PO.ROZ.2810.33.2021

WYJAŚNIENIA I ZMIANA TREŚCI SWZ 4

Dotyczy postępowania o udzielenie zamówienia publicznego prowadzonego w trybie podstawowym bez negocjacji na wykonanie robót budowlanych pn.: „Zbiornik Tulce gm. Kleszczewo, pow. poznański nr sprawy PO.ROZ.2810.33.2021

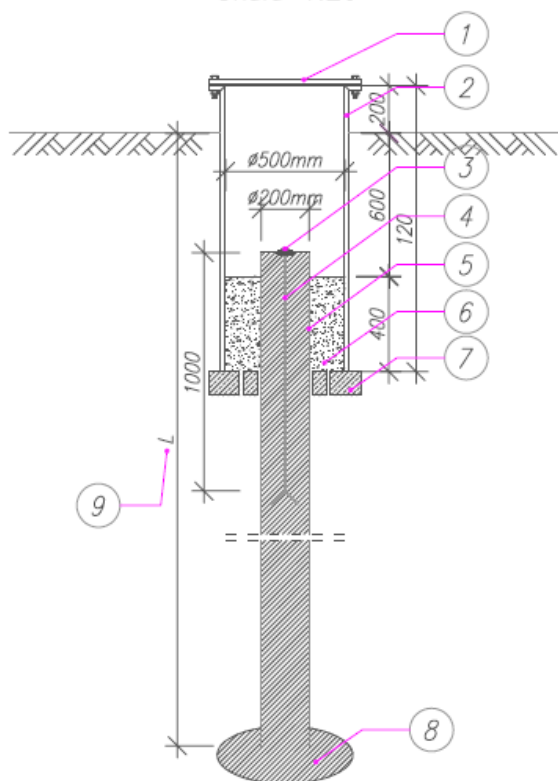
b) W przedmiarze dział 9 jest poz. Wykonanie piezometrów 12 szt. Czy pozycja dotyczy dokumentacji „Projekt Robót Geologicznych”. Prosimy o uzupełnienie ST o wymagania dotyczące piezometrów.

Odpowiedź:

Dział nr 9 wykonanie piezometrów 12 szt. został przypadkowo powielony i należy pominąć go przy wycenie.

Schemat wykonania
reperu wglębnego
Skala 1:20

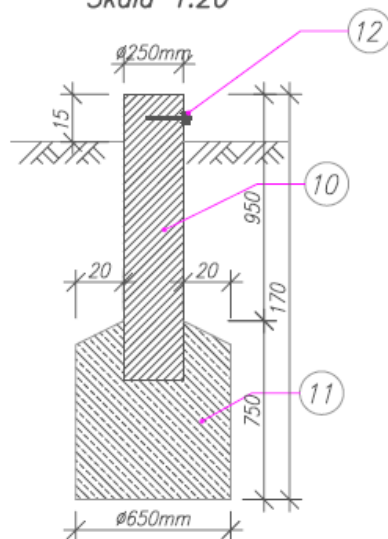
2. W przedmiarze dział 3.5 są Repery rurowe wgłębne szt.8 z dopiskiem analogia, modyfikacja pozycji. Prosimy o uzupełnienie ST o wymagania dotyczące reperów oraz udostępnienie rysunków lokalizacyjnych i wykonawczych.

Odpowiedź:

Schematy wykonania reperów roboczych przedstawiono na zał. rys. II/5 Projektu wykonawczego. Schemat poniżej na rycinie.
